RAPPORT D'ENQUETE PUBLIQUE

Demande d'autorisation d'exécution des travaux déposé par la société D.S.R. pour la construction d'un télésiège débrayable en remplacement de l'actuel.

DOSSIER : E22000210/38

Figure 3 : Localisation du Chardonnet - ligne rose retenue en lieu et place du tracé actuel (source EI page 209)

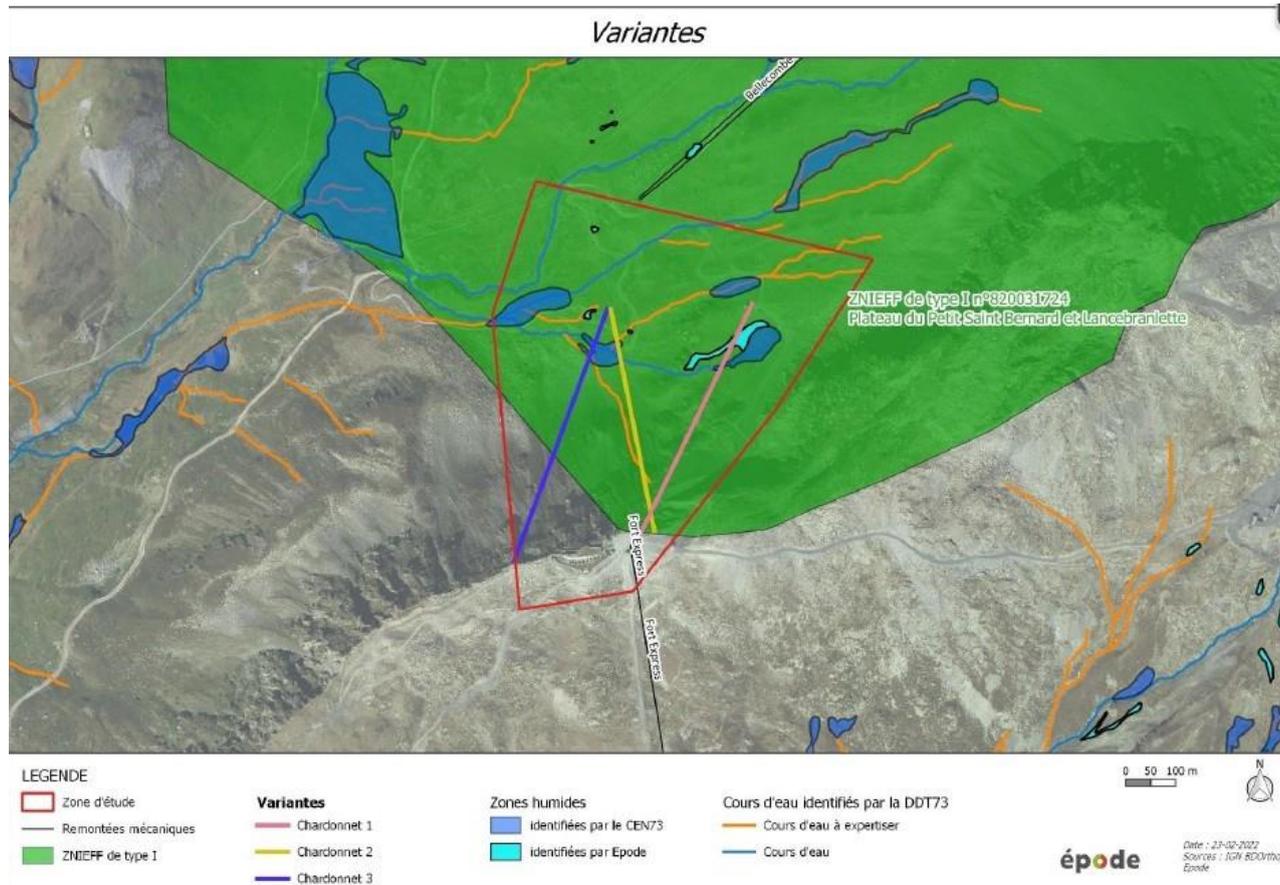
La réutilisation des matériaux pour le nivellement de la piste Bouquetin, dont les caractéristiques ne sont pas rappelées, n'est pas précisée, ni localisée.

L'Autorité environnementale recommande d'inclure dans le périmètre du projet et donc de l'étude d'impact, la réutilisation des matériaux sur la piste Bouquetin, d'évaluer leurs incidences environnementales et paysagères et de présenter les mesures prises pour les éviter, les réduire et si besoin les compenser.

1.2. Présentation de l'opération remplacement du Chardonnet

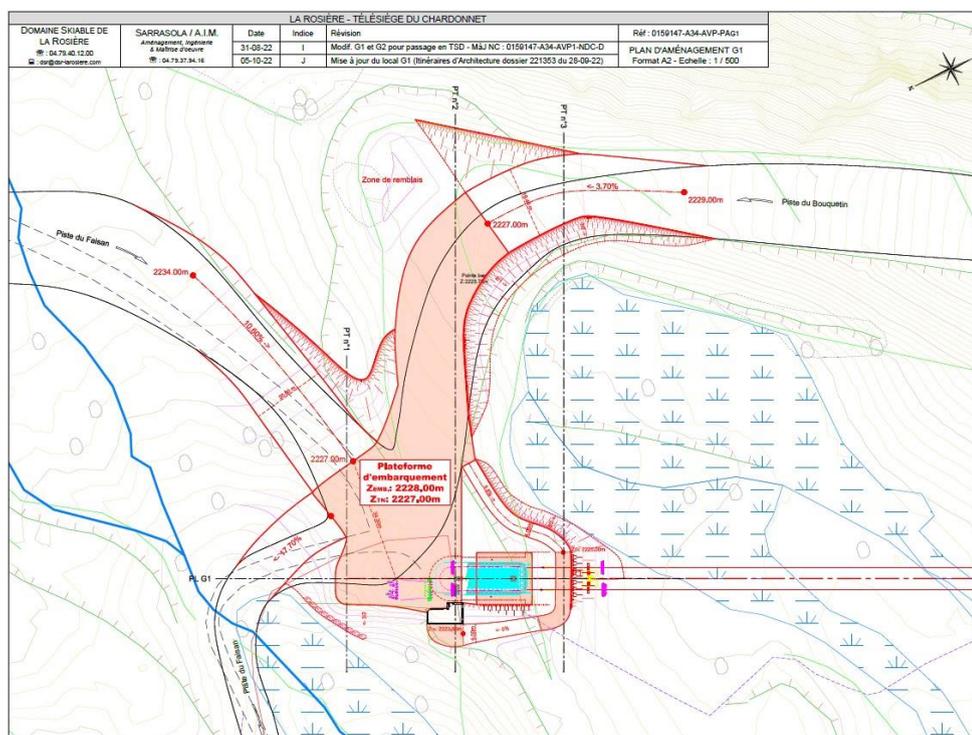
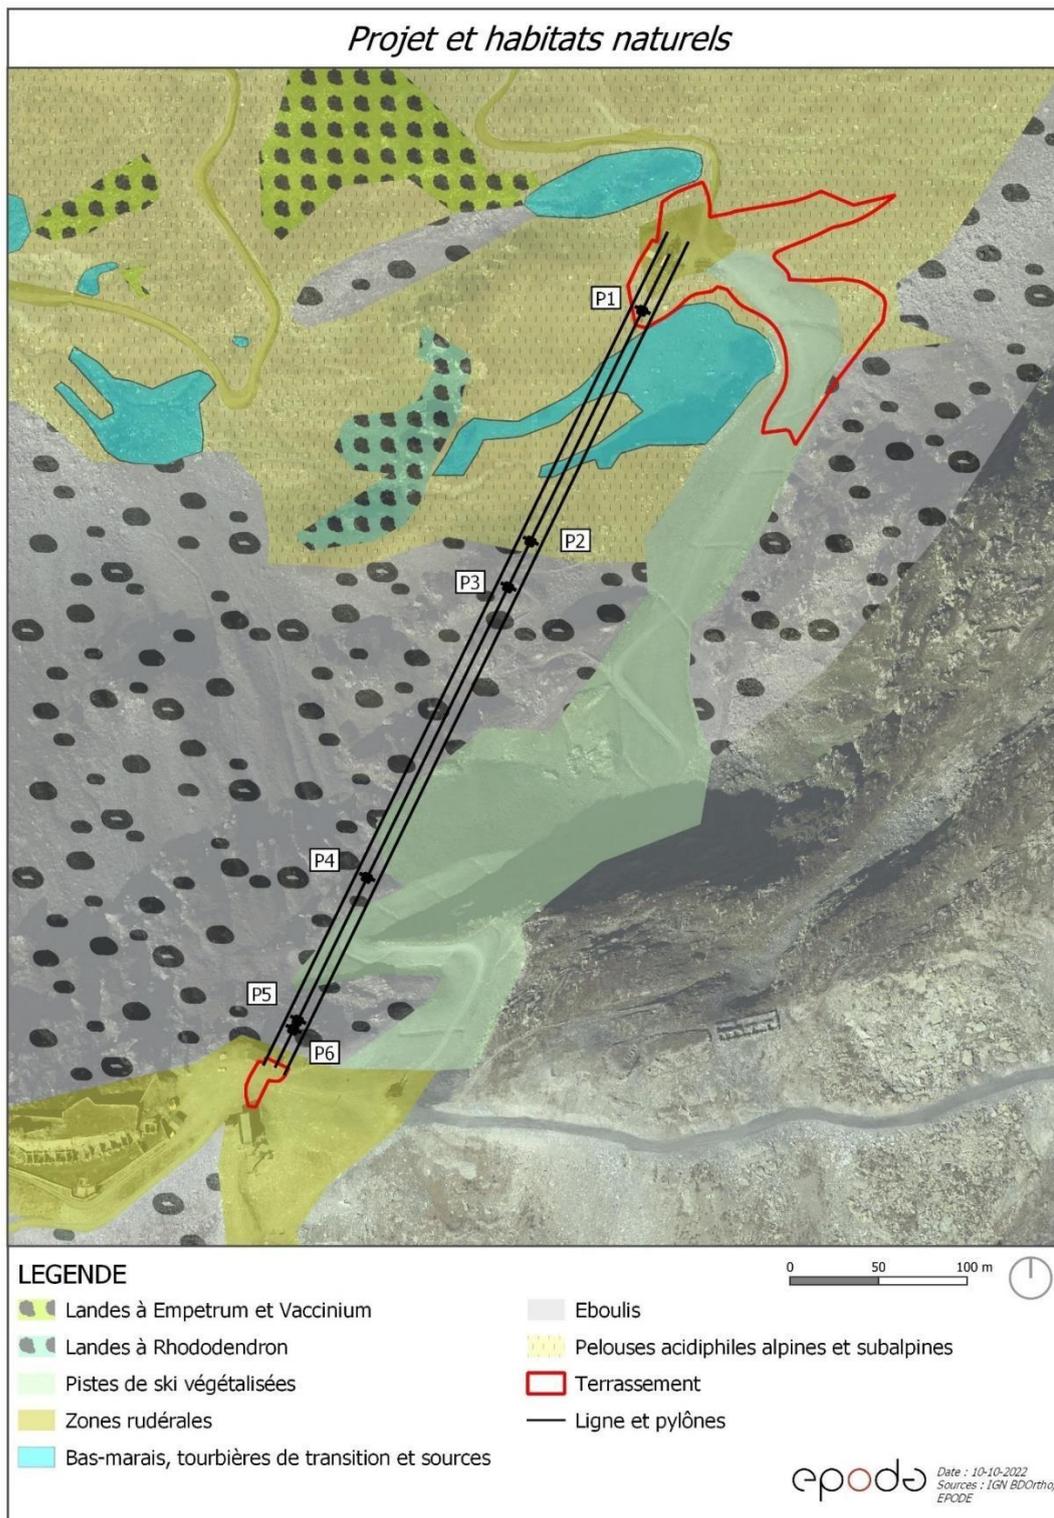
L'Autorité environnementale recommande d'inclure dans le périmètre du projet et donc de l'étude d'impact, la réutilisation des matériaux sur la piste Bouquetin, d'évaluer leurs incidences environnementales et paysagères et de présenter les mesures prises pour les éviter, les réduire et si besoin les compenser.

Page 213-214 de l'étude d'impact, la réutilisation des matériaux sur le bas de la piste Bouquetin est bien incluse dans le périmètre du projet. La surface de la plateforme d'embarquement et des raccords aux pistes, et notamment la piste Bouquetin, est d'environ 11 000 m². Voir ci-dessous le plan du projet en gare aval.

Page 232 à 236 de l'étude d'impact, la réutilisation des matériaux sur le bas de la piste Bouquetin est bien intégrée dans l'analyse des impacts et mesures. Le périmètre rouge « Terrassement » (voir carte ci-dessous) sur le secteur bas correspond bien au déblais/remblais (avec réutilisation des matériaux).
